厚生労働省老健局 計 画 課

株式会社ペルーナが輸入した電動ベッドの無償改修について

電動ベッド（ネオ・ユニバーサル、ユニバーサルV、ユニバーサルVI、ユニバーサルVII、ユニバーサルDX）ご愛用のお客様へ

(参考：電動リクライニング式スプリングベッド『ネオ・ユニバーサル』)

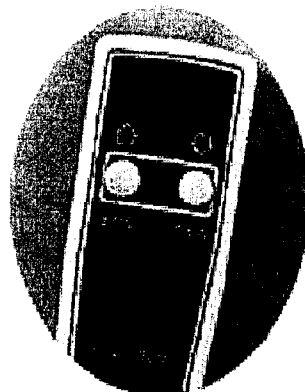
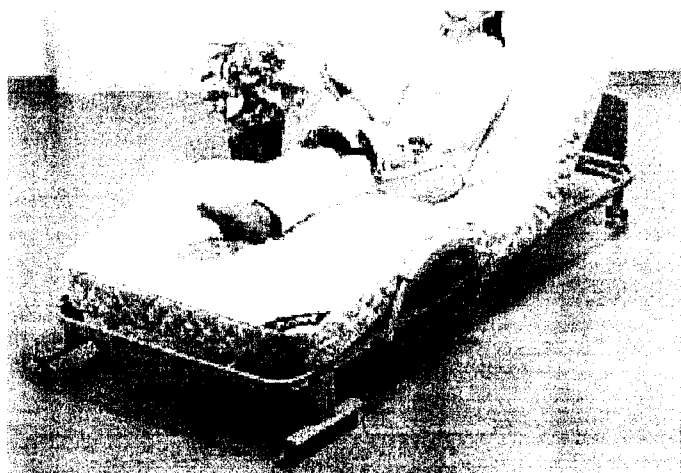
- ① リモコンの設計に安全性が不足していたこと
- ② ベッドマットの挟み込み力が著しく大きいこと
- ③ ベッド背部に幼児が入り込むスペースがあり、実際に入ってしまったこと
- ④ リモコンに不具合がある状態で使用されたこと

- ① 主電源の設置
- ② リモコンボタンの凹型化(現行タイプは凸型)
- ③ リモコンボタンの強度強化
- ④ 防水対応
- ⑤ 注意喚起シールの貼り付け

- ① フレームの間に手や頭を挟んでもモーターによる強制的な力が加わらない駆動装置構造の取り付け
- ② セイフティ・ネットの取り付け（フレーム部分）
- ③ 注意喚起シールの貼り付け

現在ご使用中のリモコン及び駆動装置を交換し、さらにセイフティ・ネットを設置いたします。詳細につきましては現在、調整を進めております。対象商品をご購入いただきましたお客様には、別途ご案内させていただきますのでお手元に案内が届くまでお待ちいただけますようお願い申し上げます。
